Datum-Date-Date	Zeichen-Ref.-N/réf.	Geräte Nr.-Serial number- No. de l'appareil	Gerät-Model-Appareil
20.12.79	KDT/W-fe		C 810/820/830

Datum-Date-Date	Zeichen-Ref.-N/réf.	Geräte Nr.-Serial number- No. de l'appareil	Gerät-Model-Appareil
21.1.80	KDT/B-h		C 830

Datum-Date-Date 16.3.81	Zeichen-Ref.-N/réf. KDT / N	Geräte Nr.-Serial number- No. de l'appareil	Gerät-Model-Appareil C 830
----------------------------	--------------------------------	--	-------------------------------

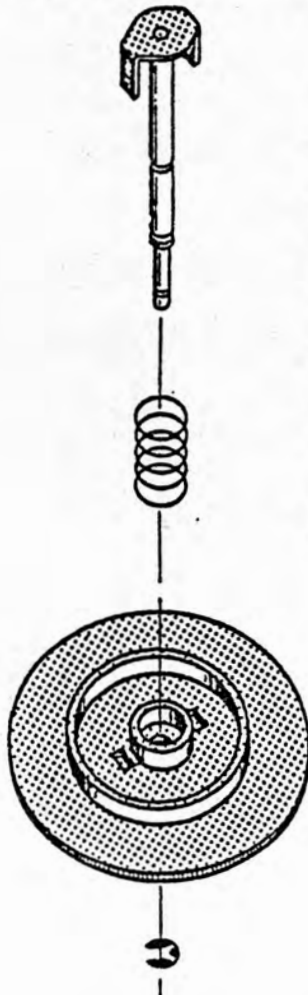
Band wird im Rechtslauf nicht aufgewickelt.

Bohrung des "Wickelrades rechts" liegt im Grenzbereich der Toleranz.

Komplettes Wickelrad, Art.-Nr. 263 042, austauschen.

Vor dem Einbau vorhandener Ersatzteile ist zu prüfen, ob bei einer Umgebungstemperatur von 10° C das Kunststoffteil ohne Reibung auf der Achse gleitet!

Im Bedarfsfall kann die Bohrung des Wickelrades mit einer Reibaale von 3,1 Ø nachgearbeitet werden.

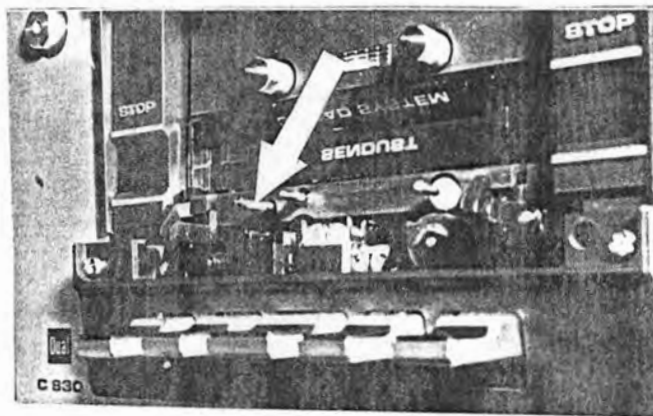
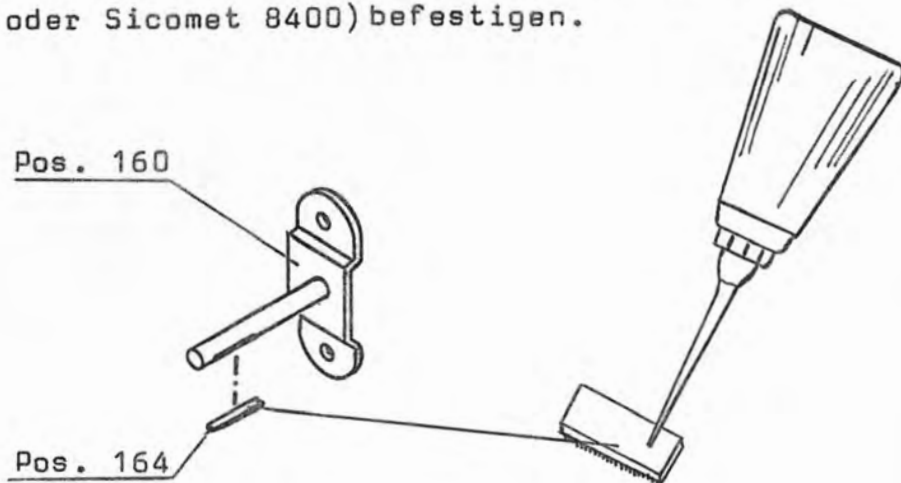
Erscheinung: Fehlerhafte Aufnahme- und Wiedergabequalität (Dropout's).

Ursache: Filzstreifen (Bestandteil der Tragplatte kpl. Art.-Nr. 264 072) kann sich bei der Reinigung der Bandführungsteile lösen.

Abhilfe: Filz Art.-Nr. 264 509 (Pos. 164) mit Cyanacrylat-Kleber (z.B. Loctite IS 495 oder Sicomet 8400) befestigen.

1. Achse (Tragplatte Pos. 160) reinigen mit fettlösendem Mittel (z.B. Spiritus).
2. Kleber sparsam auf Textilseite auftragen.

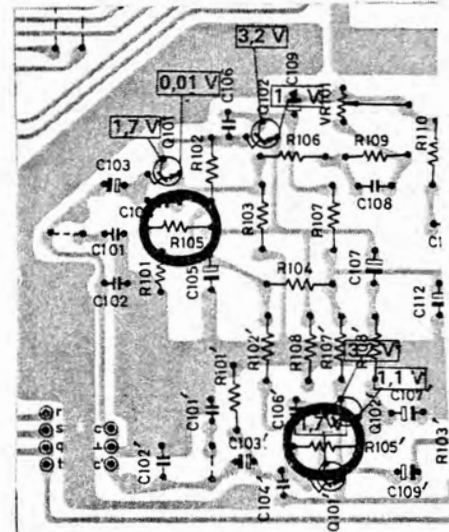
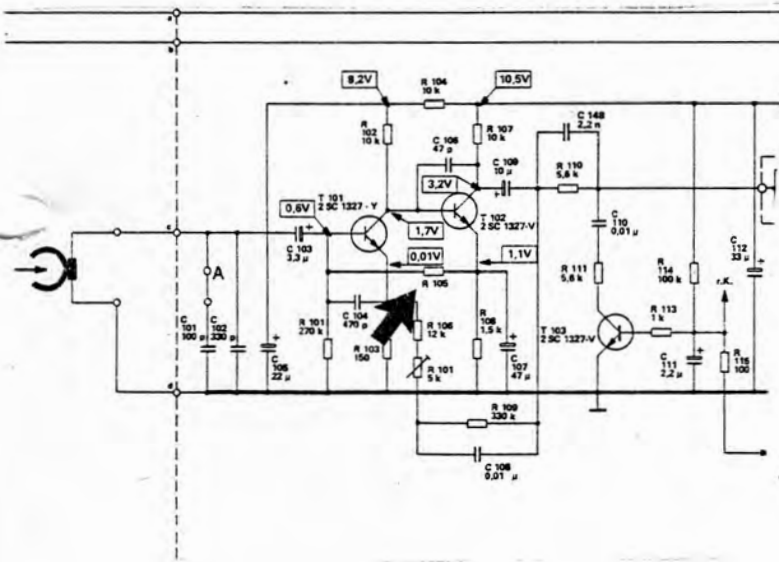
**Erscheinung:** Bei einer Umgebungstemperatur von ca. +15° C kann die Verstärkung des Wieder-gabeverstärkers bis auf Null abfallen.

**Ursache:** Thermische Beeinflussung T 101 + 102.

- Abhilfe:**
1. Version: Parallel zu R 105 wird ein 560 kOhm gelötet.
  2. Version: Fertigung wird einen 150 kOhm einlöten.

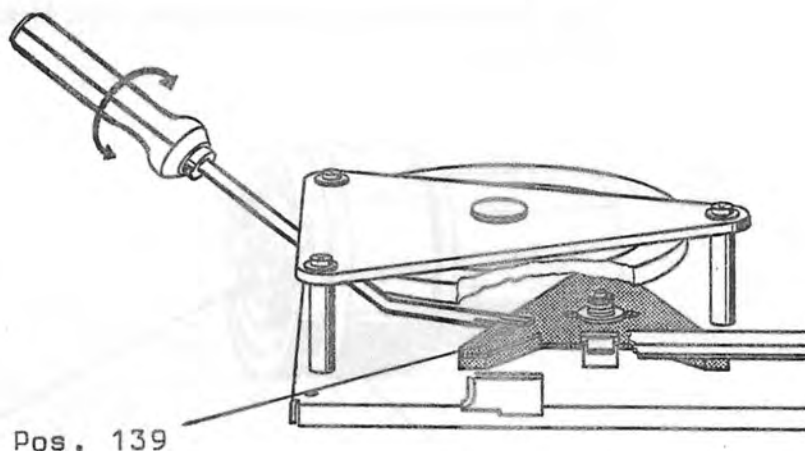
1. Eingriff zwischen Wickelrad (Art.-Nr. 263 042) und Kupplung (Art.-Nr. 262 974) ist nicht immer gewährleistet.
2. Gerät schaltet nach Betätigung der Taste-"Pause" ab.
3. Laufgeräusche

Abhilfe: zu 1. Lappen des Haupthebels (Pos. 139) so justieren, daß zwischen Wickelrad und Kupplung ein kleines Zahnspiel vorhanden ist.

Bei bis zum Anschlag gedrückter Taste-"Vorlauf" (▶▶) dürfen keine erhöhten Laufgeräusche auftreten!
